Referat fra Helhedsplanudvalgsmøde 79

afholdt den: 1. juni 2021 klokken 17-19 i Galgebakkens fælleshus

HPU 79 MAJ 2021

Opdateret Zinkinddækning på prøvehus

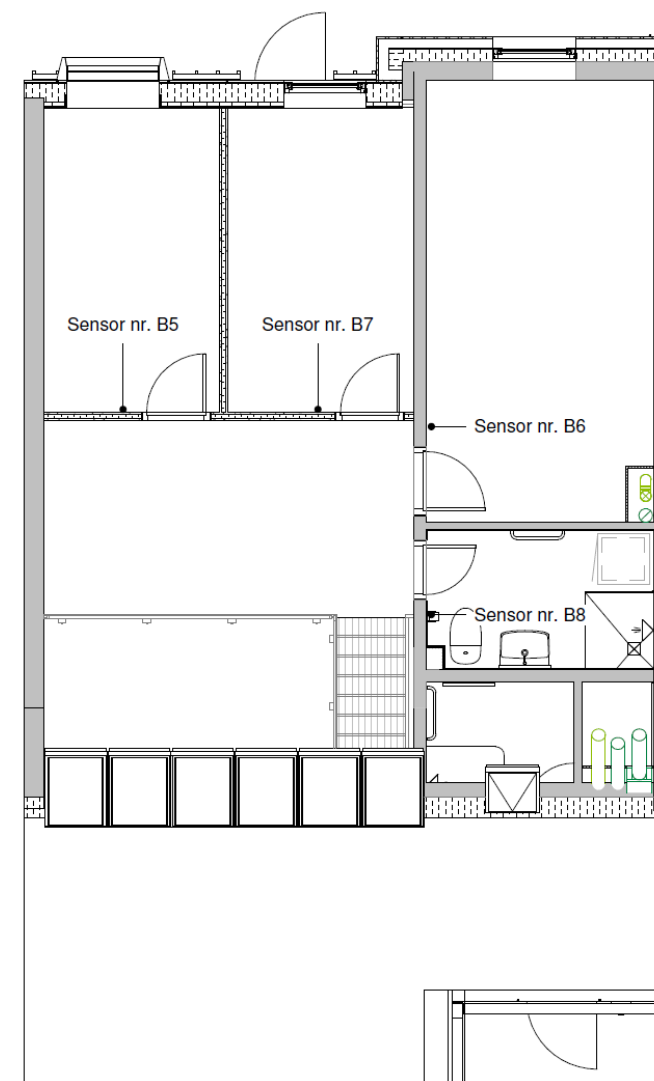
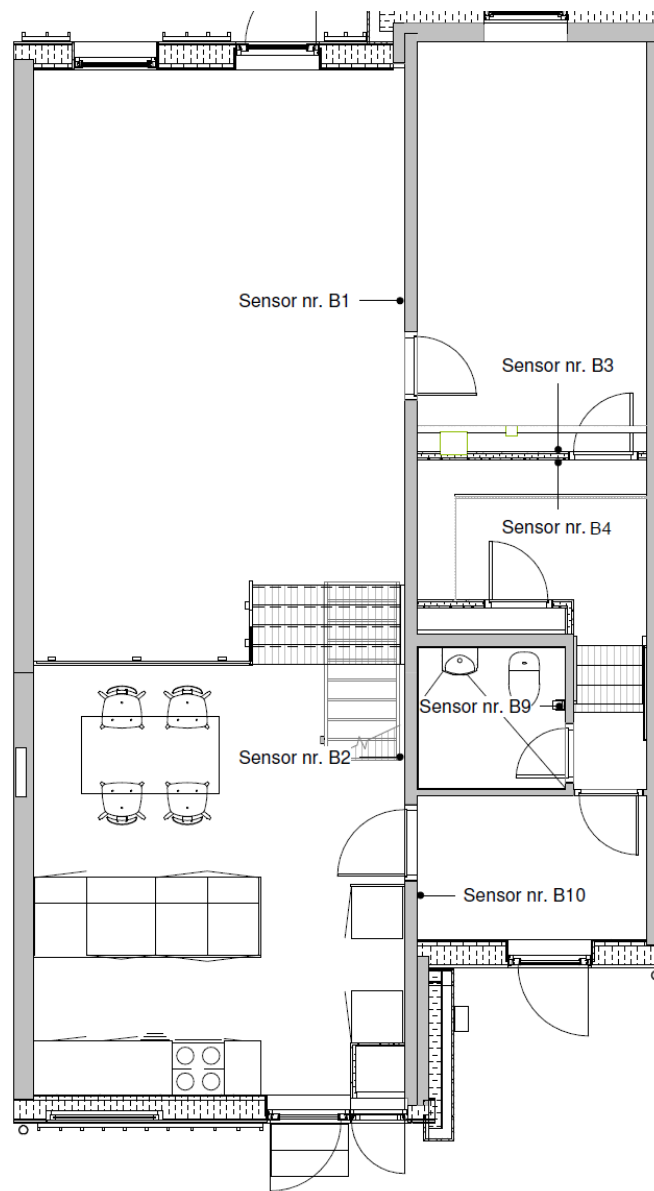
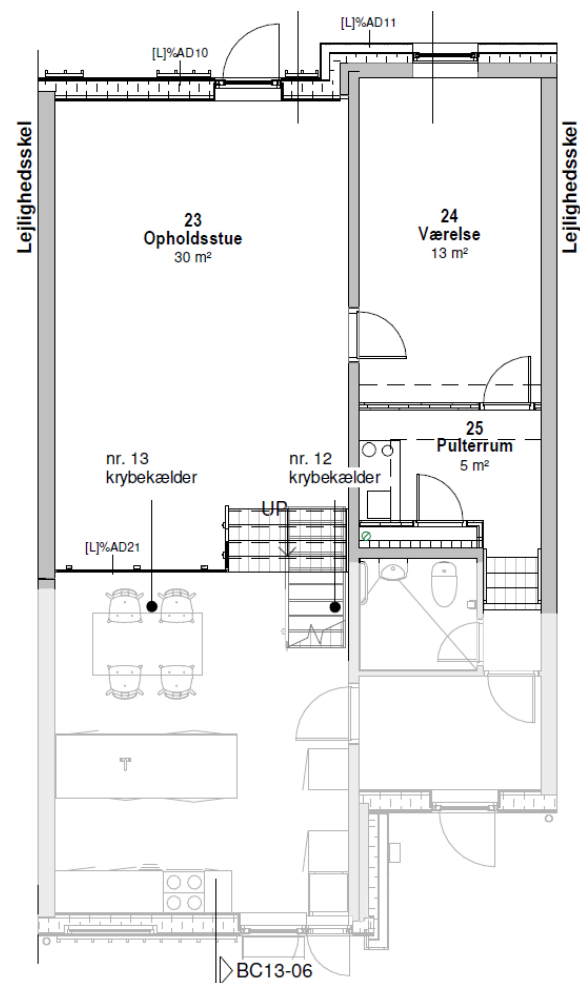
Opdateret Zinkinddækning på prøvehus

Det er en større omgang at skulle udskifte. Rådgiver præsenterer på mødet bedre visualisering af hvad forskellen er mellem prøvehus og storskala projekt - se præsentation med foto af zinkinddækning på nuværende prøvebolig og fremtidig løsning på storskala.

Nuværende løsning på prøvehus

Fremtidig løsning i Storskala

Monitorering af temperatur i krybekælder – B-bolig

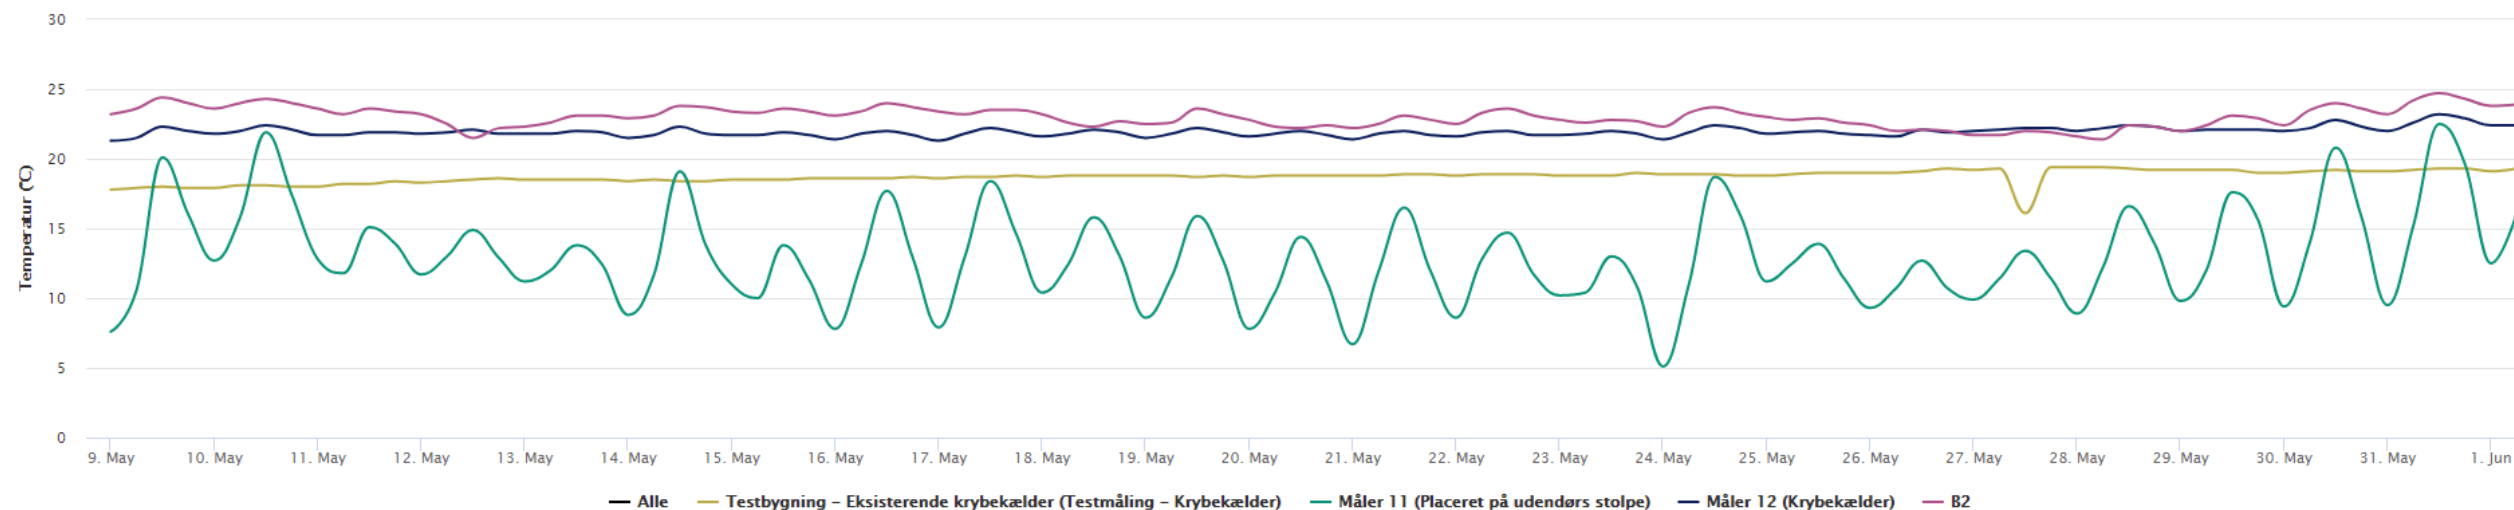
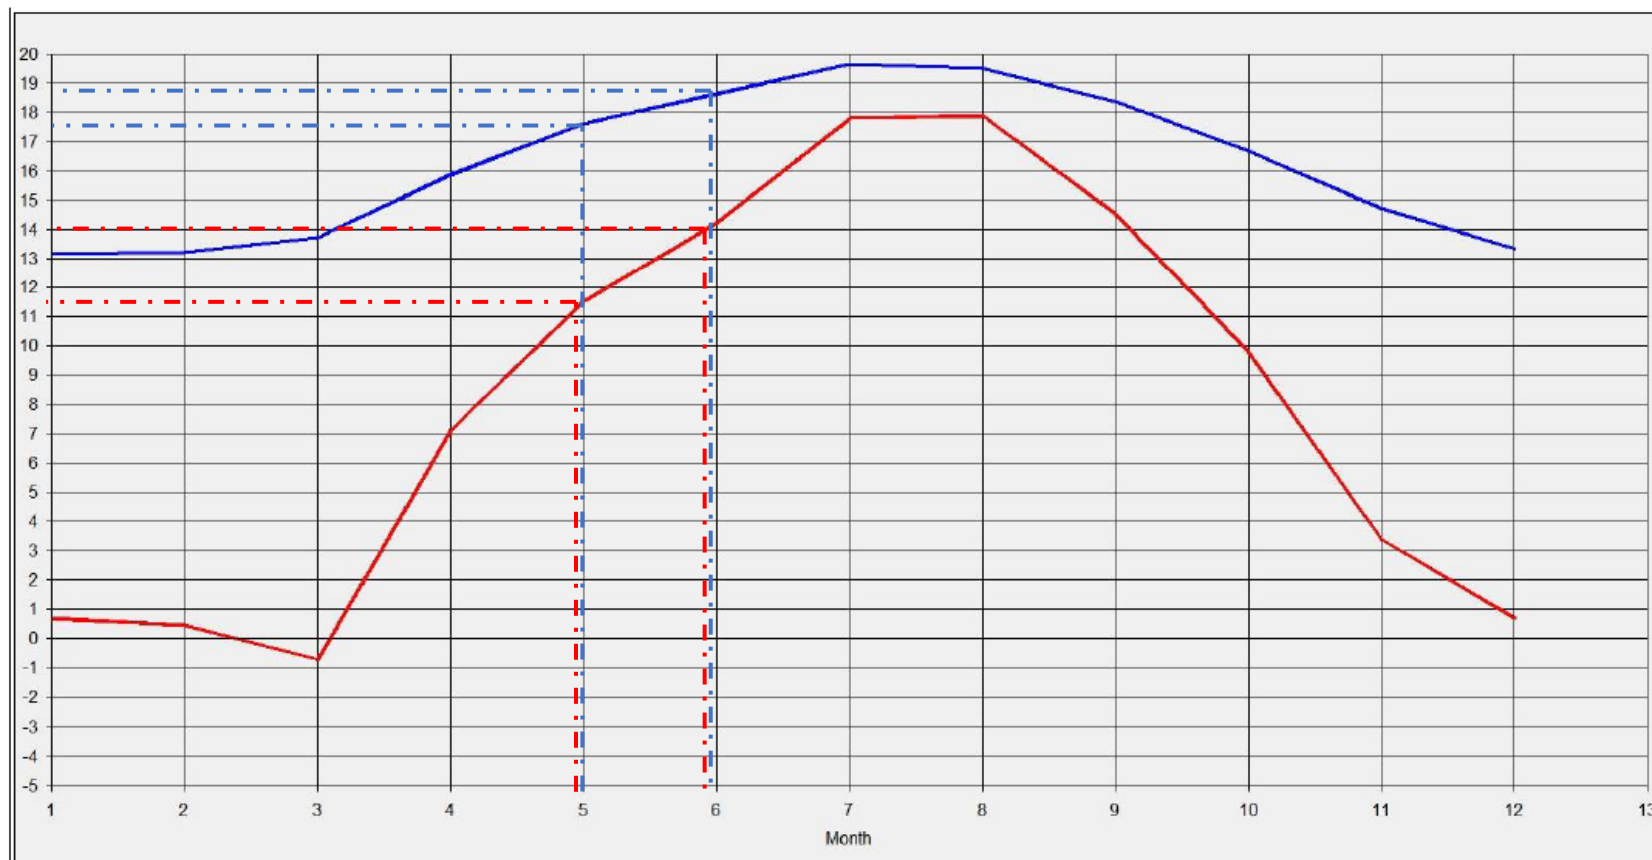
Temperaturkurve for krybekælder skal tydeliggøres. Samtidig ønsker vi oplyst temperatur på underside af krybekælderdek.

Vedr. monitorering: Temperaturkurve for krybekælder skal tydeliggøres. Samtidig ønsker vi oplyst temperatur på underside af krybekælderdek.

KRO oplyste, at det godt kan lade sig gøre at sætte en måler op. Det koster ikke alverden og det vil blive opsat.

- Nuværende varmekilder i krybekælder. Disse fjernes i Storskala
- Gulvvarme har i perioden været højt sat for at fremskynde malerens tørretider
- UTA har ikke kørt kontinuerligt, hvilket derfor ikke har givet den planlagte luftskifte

Eksempel på hvordan nedrivning af hegn håndteres i udbuddet

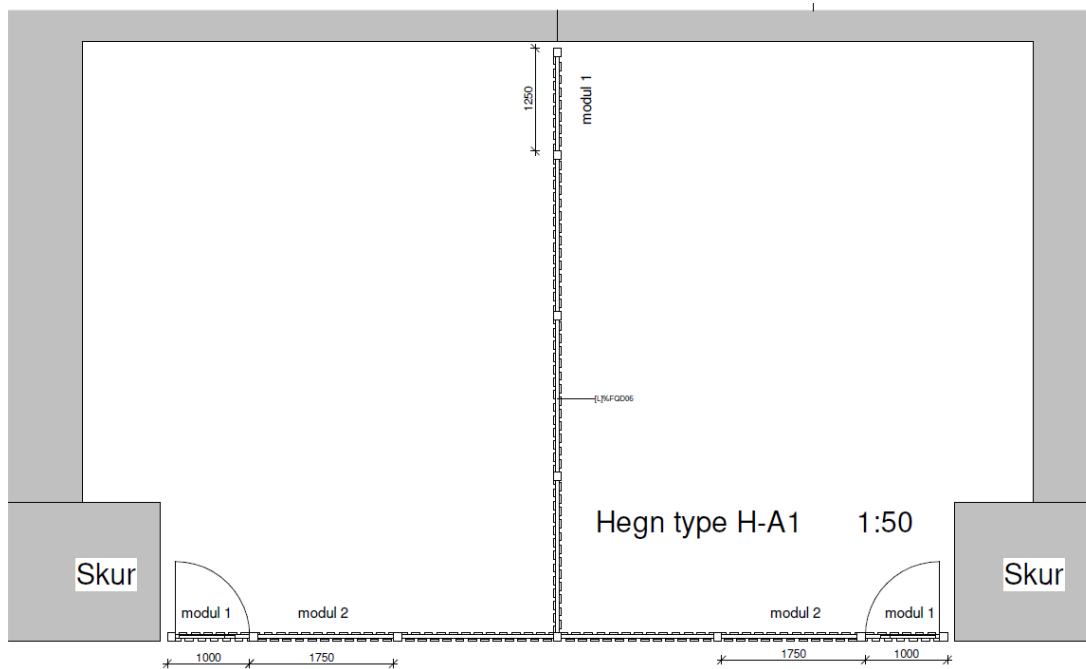
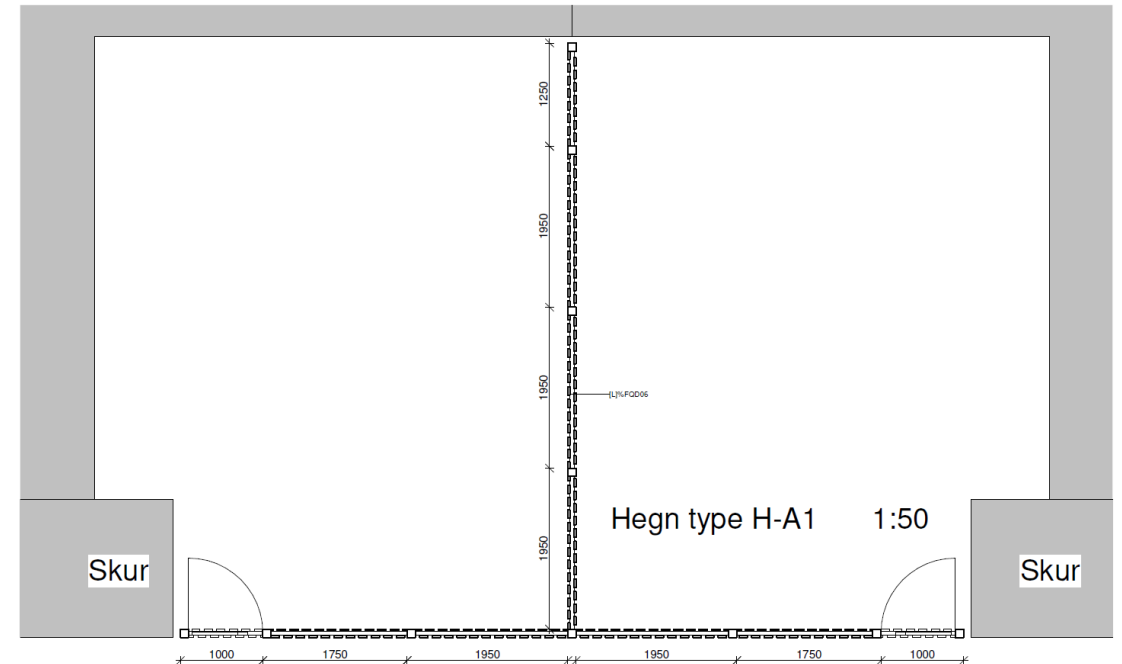
Jens Ellesøe har fremsendt revideret husorden, hvor der ud for B- og C-boliger findes 3 fag i skel mellem boligerne. Der er i projektet taget udgangspunkt i den oprindelige opstilling med 2 hegnsfag ud for bygningen.

Oprindeligt var der 2 fag ud for bygningen i skel mellem boliger og haven var derefter fælles. Det er senere blevet tilladt at lave private haver i den sidste del af haven. Beboerne har selv stået for den sidste del. Derfor udgør hegn ofte hække, træer eller andet.

Der arbejdes videre med at der kun reableres 2 hegnsfag på havefacade.

Lys i køkkener

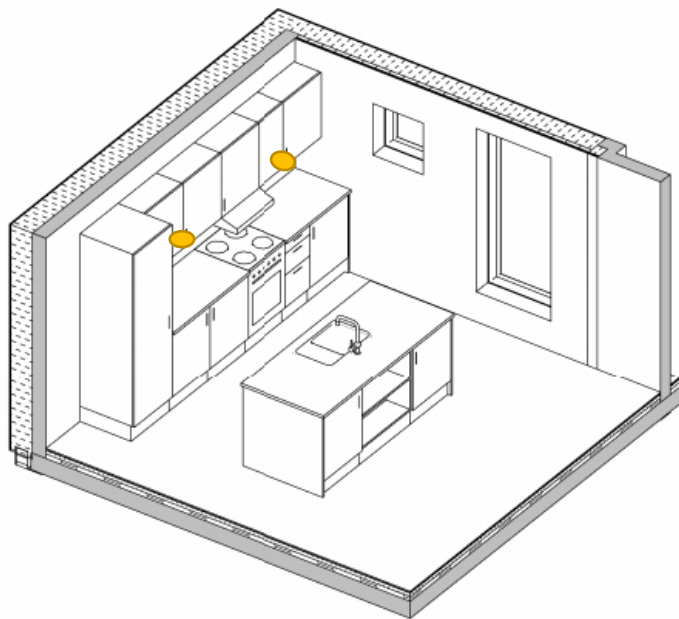
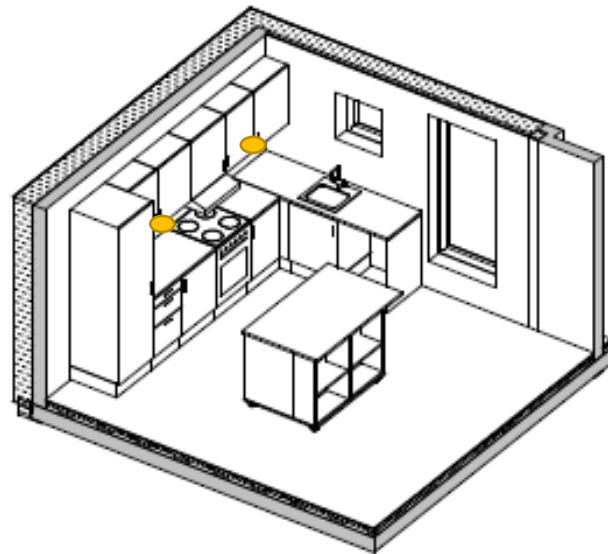
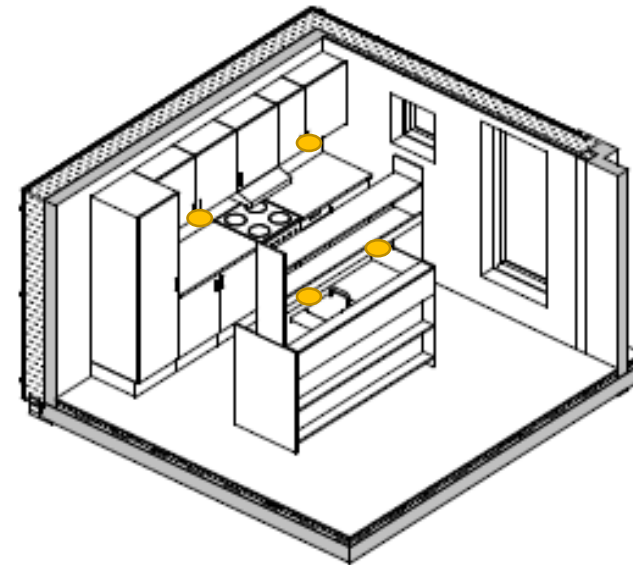
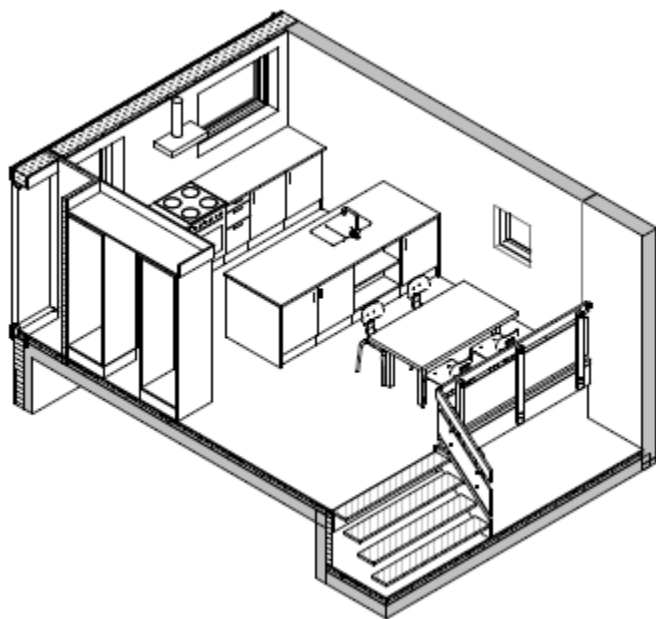
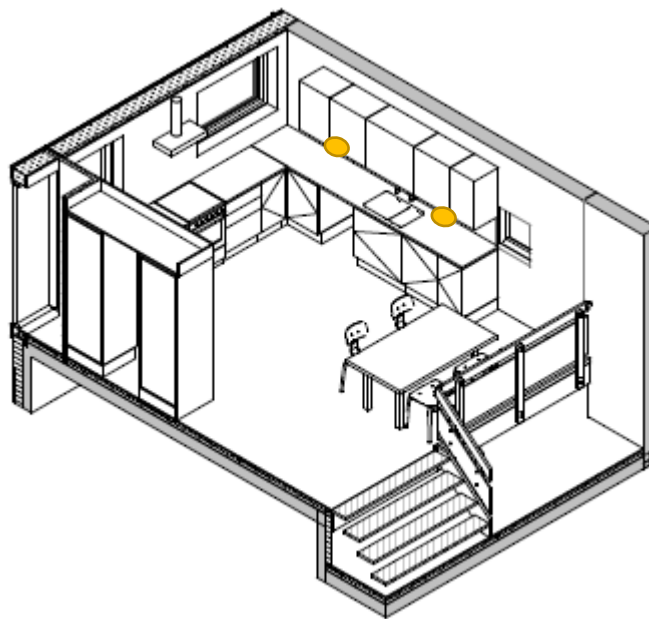
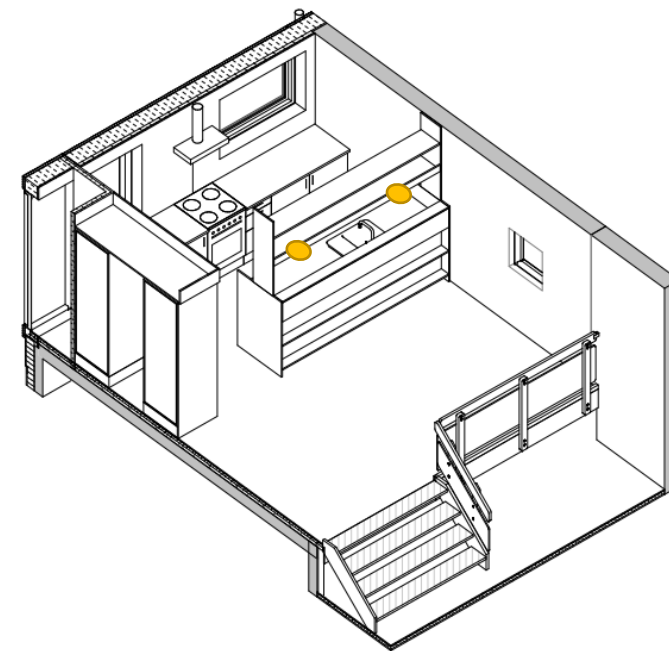
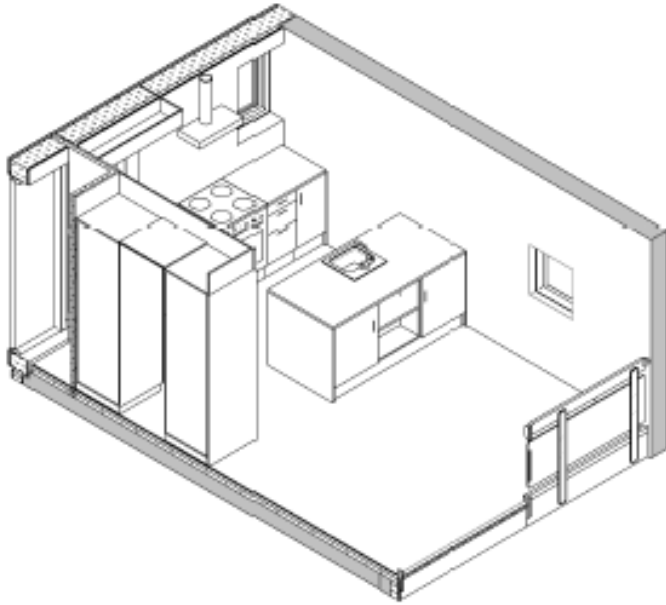
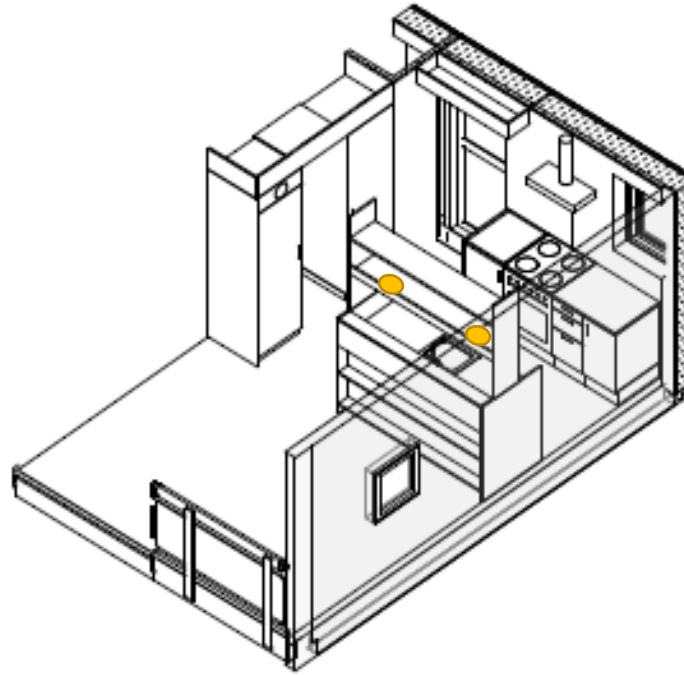
Lys i køkkener

Der er ikke tidligere aftalt forhold omkring belysning i fremtidige køkkener. Rådgiver præsenterer løsningsforslag.

Beboerne oplyste at der aldrig har været fast belysning i køkkener og at der blot ønskes at eksisterende lampeudtag bevarer og at der evt. suppleret med yderligere lampeudtag.

Der blev spurgt til om der kommer flere stikkontakter og lampeudtag. Rådgiver tager dette med på næste møde.

Beslutning: Der etableres ikke fast belysning i køkkener.
